# Service Bulletin

## Sèche-linge à Condensation.

**Châssis** : ZEPHYR - modèles concernés AZA et AZB

**SUJET** : Nouvel élément chauffant

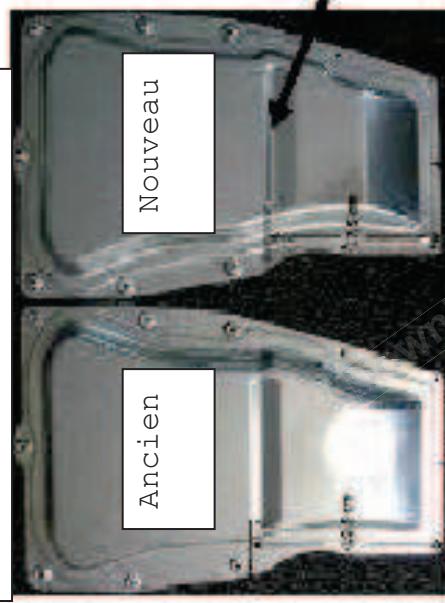
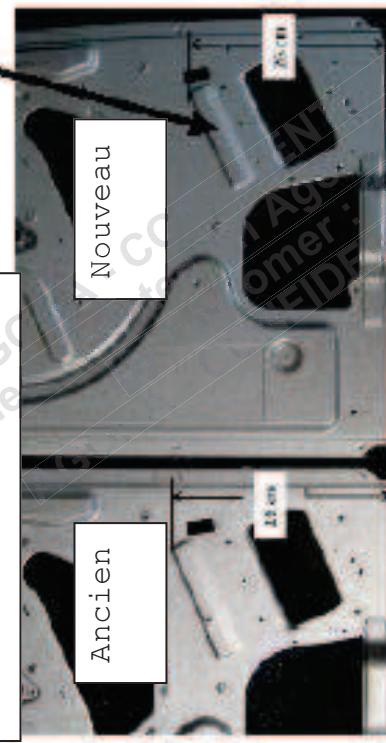
Depuis la semaine de production 37/2011, un nouvel élément chauffant est monté sur tous les sèche-linge Zephyr. Le panneau arrière et le carter de l'élément chauffant sont modifiés.

Le nouvel élément chauffant est plus grand, mais a le même mode de fonctionnement que l'ancien et a le même câblage :

L'ancien élément chauffant était fixé avec une vis sur l'ancien panneau arrière.

Le nouvelle élément chauffant est fixé grâce à l'embossage du panneau arrière et du carter de l'élément chauffant.

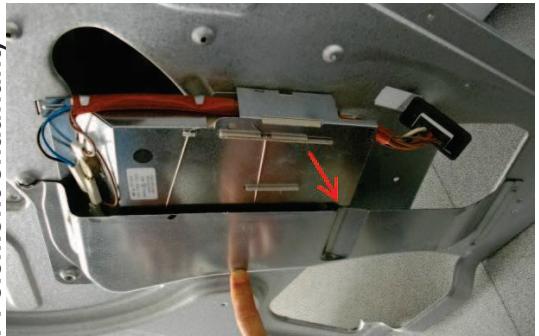
En cas d'un remplacement de l'élément chauffant sur un sèche-linge de production avant sem 37, vous devez :

- Changer l'élément chauffant
- Refixer l'ancien carter de l'élément chauffant (l'embossage sur le carter va plaquer l'élément chauffant sur le panneau arrière donc plus besoin de vis pour fixer l'élément chauffant)

- Commander le nouveau panneau arrière code 12NC = 4840 000 00181
- Repositionner l'élément chauffant sans mettre la vis de fixation
- Refixer le carter de l'élément chauffant

- Juste changer le carter car l'élément chauffant reste fixé à l'aide d'une vis sur le panneau arrière
